LAVORI DI COLLEGAMENTO TRA LA S.S.11 A MAGENTA E LA TANGENZIALE OVEST DI MILANO

1° STRALCIO DA MAGENTA A VIGEVANO - TRATTA C

PROGETTO ESECUTIVO

RELAZIONE CONFRONTO FRA PROGETTO DEFINITIVO E PROGETTO ESECUTIVO

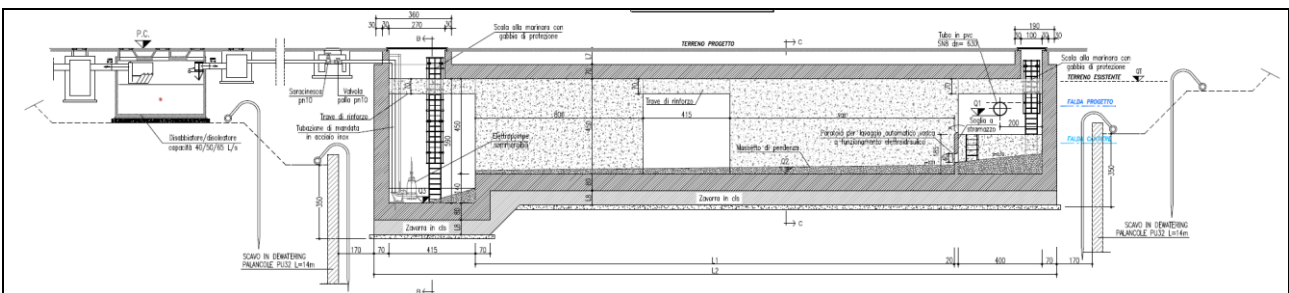
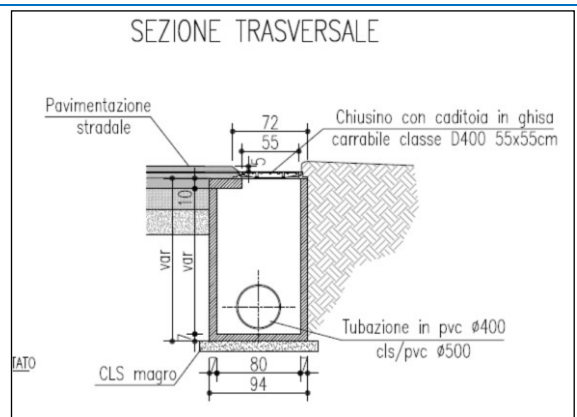
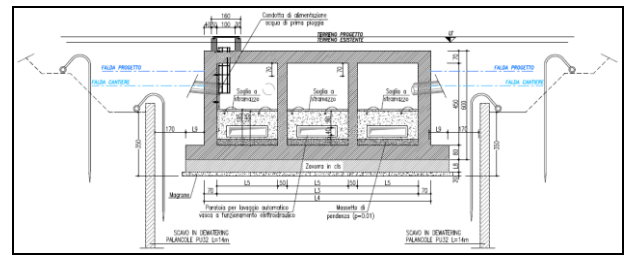
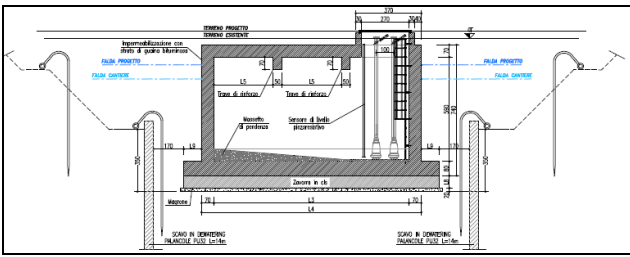
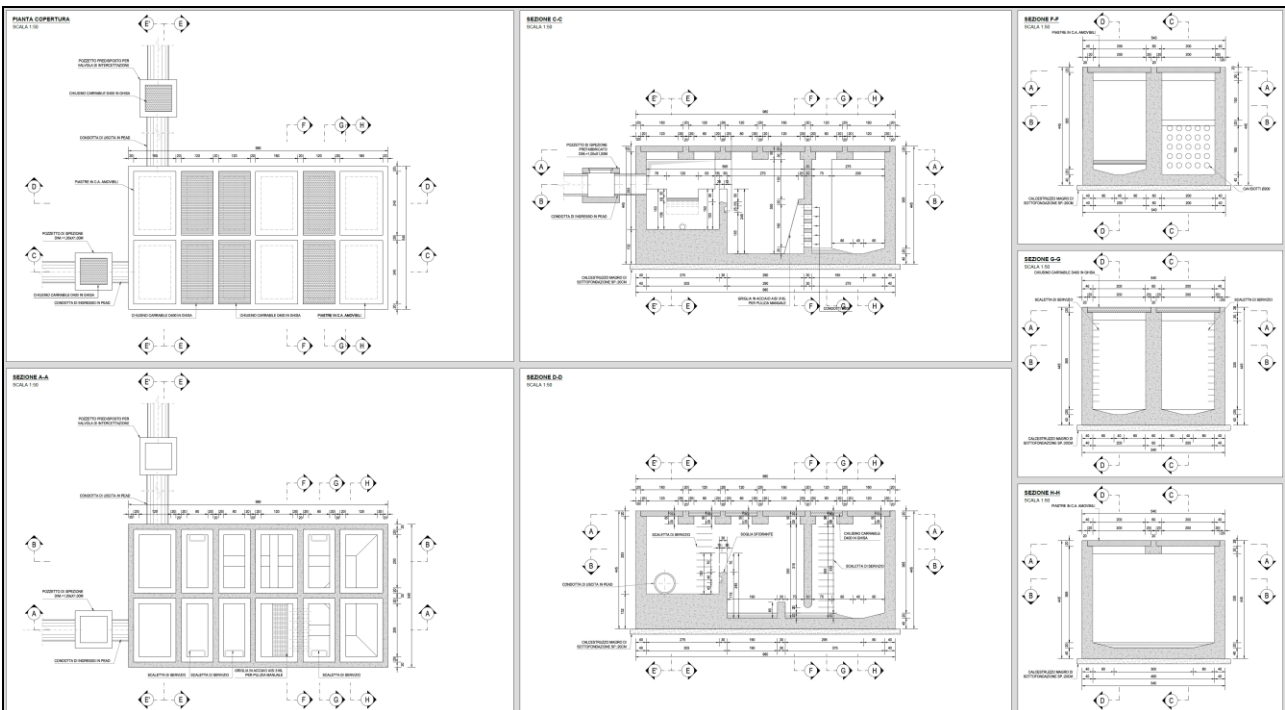
Il progetto definitivo prevedeva l'esecuzione di una rete di drenaggio delle acque di piattaforma costituita da collettori posti in testa al corpo stradale in PVC o in calcestruzzo.

La rete culminava in grandi vasche di laminazione realizzati con profondi manufatti in c.a. (la cui realizzazione interferiva con la falda di progetto) le quali assicuravano la funzione di assorbire i picchi di portata. Dopo la laminazione le acque venivano inviate tramite sollevamento, con portate compatibili al limite di legge di scarico di 20 l/ha impermeabile, a un impianto di sedimentazione e disoleazione con filtri a coalescenza e quindi avviate al recapito finale. I recapiti finali sono rappresentati dai canali irrigui esistenti e dai fossi di guardia. Le acque di dilavamento relative alle scarpate sono raccolte da fossi disperdenti posti al piede dei rilevati stradali.

In ottemperanza alle prescrizioni del consiglio superiore dei Lavori Pubblici e della Regione Lombardia la rete di drenaggio delle acque di piattaforma è stata integralmente ricalcolata sulla base delle curve di pioggia e delle effettive larghezze delle carreggiate desunte dal progetto stradale.

I collettori, sempre posti in testa al corpo stradale sono stati previsti realizzati in PEAD SN8 e completamente rinfiancati in misto per garantire la rapida carrabilità del sistema e la resistenza dei collettori allo schiacciamento.

Il sistema chiuso di testa così progettato confluisce direttamente alle vasche di prima pioggia, opportunamente dimensionate al fine di conseguire il primo livello di depurazione, congruente alle specifiche normative in vigore. Tali vasche, profonde mediamente 2m rispetto dal p.c. (con finalità di trattamento acque e disoleatura) sono state dimensionate per 5 mm di pioggia.
